Auszug aus der Sitzungs-Niederschrift

des Bausenats vom 24.09.2021

Betreff: **Aufstellung des Bebauungsplanes Nr. 06-76 "Schallermoos IV"**
I. Prüfung der Stellungnahmen gem. § 4 Abs. 2 BauGB
II. Prüfung der Stellungnahmen gem. § 3 Abs. 2 BauGB
III. Billigungsbeschluss

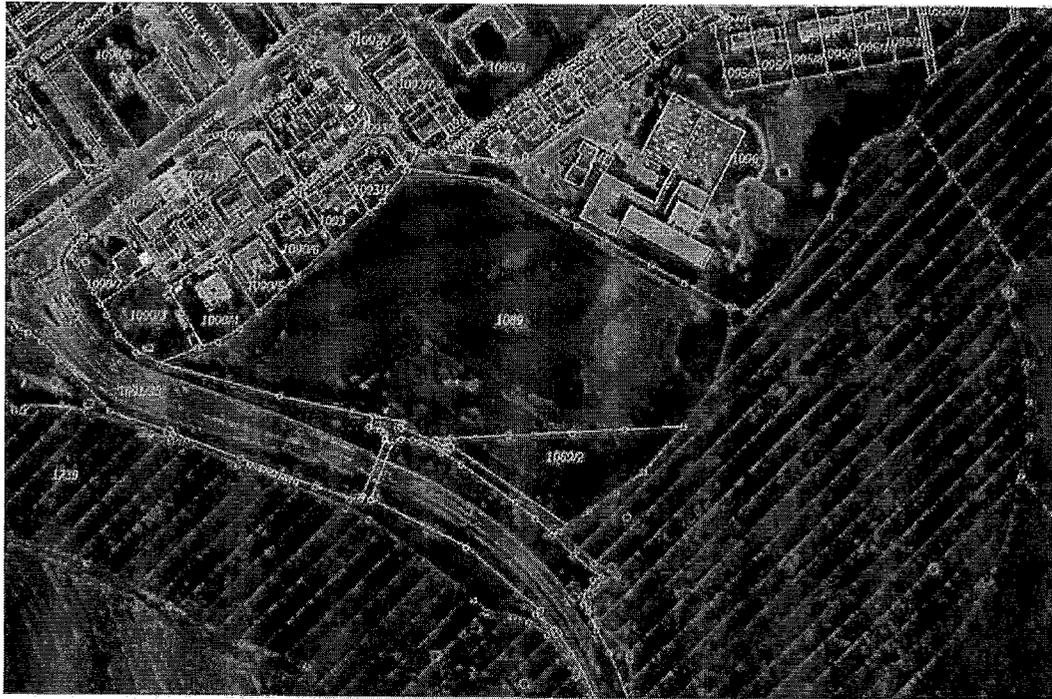
Der Entwurf des Bebauungsplans Nr. 06-76 „Schallermoos IV“ vom 24.03.2021 liegt derzeit gern. § 3 Abs. 2 BauGB öffentlich zur Einsicht aus. Namens und im Auftrag unserer Mandantschaft geben wir hierzu folgende Stellungnahme:

1. Im Vergleich zum zuletzt ausliegenden Planentwurf ist der nunmehr ausliegende Entwurf des Bebauungsplans nicht bzw. nicht wesentlich verändert worden. Die von uns zuletzt vorgetragenen Einwendungen bzgl. alternativer Trassenführungen sind von der Stadt Landshut nicht aufgegriffen worden.
Vor diesem Hintergrund halten wir ausdrücklich an den mit Schreiben vom 22.01.2021 erhobenen Einwendungen fest.
2. In Hinblick auf den Beschluss der Stadt Landshut vom 24.03.2021 erlauben wir uns weiter darauf hinzuweisen, dass es sich bei dem im Plan dargestellten Weg nach den Angaben der Stadt Landshut nicht um einen Weg handelt, der Teil der öffentlichen Grünfläche ist. Dem steht die von der Stadt Landshut selbst angegebene Nutzung entgegen.

Davon abgesehen scheint sich die Stadt Landshut bezüglich der Wegführung durch den offenbar bereits im Jahr 2016 durchgeführten Architektenwettbewerb festgelegt zu haben. Unsers Erachtens hat die Stadt Landshut eine alternative Trassenführung zuletzt nicht mehr ernsthaft geprüft. Sofern die Stadt Landshut davon ausgeht, dass ohne die konkret geplante Wegführung das Planungsgebiet eine fußläufige Barriere darstelle, ist dem entgegenzutreten:

Unzutreffend ist zum einen, dass die Durchwegung nicht über die Pausenhof-, Sport- und Parkplatzflächen geführt werden könne. Ausweislich der Festsetzungen handelt es sich bei der im Osten geplanten Flächen für Sport- und Spielanlagen um sportlichen Zwecken dienende Einrichtungen und sozialen Zwecken dienende Einrichtungen. Der Bereich wird daher der Öffentlichkeit zugänglich sein. Dies bestätigt die textliche Festsetzung zum Immissionsschutz Ziffer 2.2 wonach auch eine außerschulische Nutzung der Sportanlagen zulässig ist. Vor diesem Hintergrund ist nicht nachvollziehbar, weshalb die Durchwegung nicht in diesem Bereich geführt werden kann.

Nicht nachvollziehbar ist zum anderen die Behauptung der Stadt Landshut, dass die von uns angeregte Wegführung östlich der Sport- und Spielanlagen nicht möglich sei, weil der Weg dann durch den FFH-Korridor verlaufen müsste, was nicht zulässig sei. Das FFH-Gebiet schließt östlich an das Plangebiet an. Das FFH-Gebiet liegt auf dem Grundstück FINr. 1114/15 und nicht auf den vom Plangebiet umfassten Grundstücken mit den FINrn. 1089 und 1089/2.

Es ist somit nicht zutreffend, dass der von uns angeregte Weg im östlichen Bereich des Plangebietes durch den FFH-Korridor verlaufen müsste. Der Weg könnte problemlos unmittelbar an der geplanten östlichen Baugrenze geführt werden. Die dort befindliche Retentionsfläche kann ohne Weiteres Richtung Westen verschoben werden. Der Situierung des Weges im östlichen Bereich des Plangebietes steht auch nicht entgegen, dass an das Plangebiet bewaldete Flächen anschließen. Ein Abstand von Waldrändern muss ein öffentlicher Fuß- und Radweg nicht einhalten. Ein Abstand ist allenfalls zwischen Gebäuden und Waldrändern notwendig. Insofern ist anerkannt, dass der Abstand nicht schematisch, sondern immer nach den Umständen des konkreten Einzelfalls festzulegen ist. Ein Abstand zwischen Gebäuden und bewaldeter Fläche von 25 m als Mittelwert ist danach regelmäßig ausreichend (vgl. Schreiben des Bayerischen Staatsministeriums des Inneren vom 10.07.1986 Nr. II B7-4101-4.21, abgedruckt in Busse/Kraus, Bayerische Bauordnung, Werkstand: 140. EL Februar 2021, Teil D. Bauordnungsrecht 81. Gebäudeabstand von Waldrändern; ferner etwa Schönfeld, in: Spannowsky/Manssen, BeckOK Bauordnungsrecht Bayern, 17. Edition Stand: 01.06.2020, Art. 4, Rn. 11). Ausweislich des Planentwurfs geht die Stadt Landshut vorliegend selbst von einer Baumfallzone von 30 m aus. Zwischen diesem Bereich und der sich weiter westlich bzw. nordwestlich anschließenden Sport- und Spielplatzfläche ließe sich der Rad- und Fußweg bei Verschiebung der Retentionsfläche situieren.

Im Ergebnis bestehen alternative Trassenführungen, die mit Blick auf den bislang geplanten Verlauf des Weges und der damit verbundenen Beeinträchtigung der Nachbarschaft aufgrund der offenbar geplanten Nutzung des Weges unzweifelhaft vorzugswürdig sind.

3. Davon abgesehen ließen sich die privaten Belange unserer Mandantschaft nur dadurch schützen, dass der Bereich zwischen den Grundstücken FINrn. 1093/1, 1093 und 1090/6 und dem geplanten Weg hinreichend eingefriedet wird. Diese Möglichkeit sieht der ausliegende Planentwurf bislang nicht vor. Die beabsichtigten Strauchpflanzungen sorgen nicht dafür, dass die Grundstücke unserer Mandantschaft vor Lärmbeeinträchtigungen und visuellen Beeinträchtigungen hinreichend geschützt werden. Ein ausreichender Schutz setzt voraus, dass zum einen eine durchgängige Bepflanzung im Grenzbereich festgesetzt und auch verwirklicht wird.

Zum anderen muss unserer Mandantschaft die Möglichkeit eingeräumt werden, auf ihren Grundstücken im Grenzbereich eine hinreichend hohe Einfriedung (Mauer) errichten zu können. Dies ist nach dem derzeit maßgebenden Bebauungsplan für die Grundstücke unserer Mandantschaft nicht zulässig.

zu 1.

Die vorgetragene Einwendung vom 22.01.2021 wurde in der Bausenatssitzung vom 24.03.2021 ausreichend gewürdigt; die Abwägung bezüglich möglicher alternativer Trassenführungen des Weges wurde ordnungsgemäß durchgeführt. Dementsprechend wurde einstimmig beschlossen, den geplanten Trassenverlauf des Fuß- und Radweges an der bereits im Grundsatzbeschluss vorgesehenen Stelle im Wesentlichen zu belassen.

zu 2.

Die geplanten Flächen für Sport- und Spielanlagen sowie die den sportlichen und sozialen Zwecken dienende Einrichtungen werden der Öffentlichkeit nicht regelmäßig und dauerhaft, sondern nur beschränkt, z.B. über Vereine und in der Regel ausschließlich zur Tageszeit zugänglich gemacht.

Die als Ausgleichsfläche gekennzeichnete Fläche bedarf des besonderen Schutzes als Pufferzone zum FFH-Gebiet. Durch die Ausgleichsfläche werden unter anderem bestehende naturschutzfachlich wertvolle Quellbereiche gesichert. Diese bilden zusammen mit dem Hangwald einen wichtigen Lebensraumkomplex. Hier sind neben feuchtigkeitsliebenden Pflanzen vor allem Amphibien, die am Hangfuß Laichplätze und in den Wäldern Sommer- und Überwinterungslebensräume finden, anzutreffen. Auch zahlreiche, teilweise streng geschützte oder gefährdete Vogelarten finden am Hangfuß Nistplätze und Nahrungshabitate vor. Ein Fuß- und Radweg in der Nähe würde unerwünschte Nährstoffeinträge und Störungen verursachen. In Vorabstimmung mit der Unteren Naturschutzbehörde sind hier zudem Retentionsmulden für das Niederschlagswasser aus den Gemeinbedarfsflächen nahezu ausgeschlossen. Ausnahmsweise darf eine geringflächige Retentionsflächenverbindung zur Gefahrenabwehr bei Sturzflut modelliert werden. Weitere Mulden werden in der südöstlichen Ausgleichsfläche seitens der Unteren Naturschutzbehörde nicht akzeptiert.

Die Retentionsmulden außerhalb des FFH-Gebiets-Pufferstreifens können aus den o.g. Gründen nicht weiter hinausgeschoben werden. Gemäß dem integralen Konzept zum kommunalen Sturzflut-Risikomanagement und der „weiterführenden Untersuchung – Sturzflutrisikomanagementkonzept - Fahrradweg B 299“ von Dr. Blasy und Dr. Øverland - Beratende Ingenieure GmbH & Co. KG vom 23.07.2021 sind diese Retentionsflächen zur Gefahrenabwehr bei einem Starkregenereignis aber erforderlich.

zu 3.

Zum Schutz der Privatsphäre der östlich anschließenden Wohnbebauung wird ein Anpflanzgebot mit dicht zu pflanzenden Sträuchern (Hecken) in den Lücken der bestehenden und zu erhaltenden Hecken festgesetzt.

Die Beschränkung des rechtskräftigen Bebauungsplans, in dem eine „Einfriedung höchstens 1m über Straßen- bzw. Gehsteigoberkante Holzlatten- oder Hanichelzaun, straßenseitig zulässig“ ist, betrifft nicht die Grundstücksgrenze zur Grundschule. Hier ist es, nach Abstimmung mit dem Amt für Bauaufsicht der Stadt Landshut, durchaus möglich entlang der Grundstücksgrenze zur Grundschule eine gemäß BayBO Art. 57, Nr. 7 a zulässige Einfriedung von 2m Höhe zu errichten, die einen hinreichenden Schutz der Privatsphäre gewährleistet.
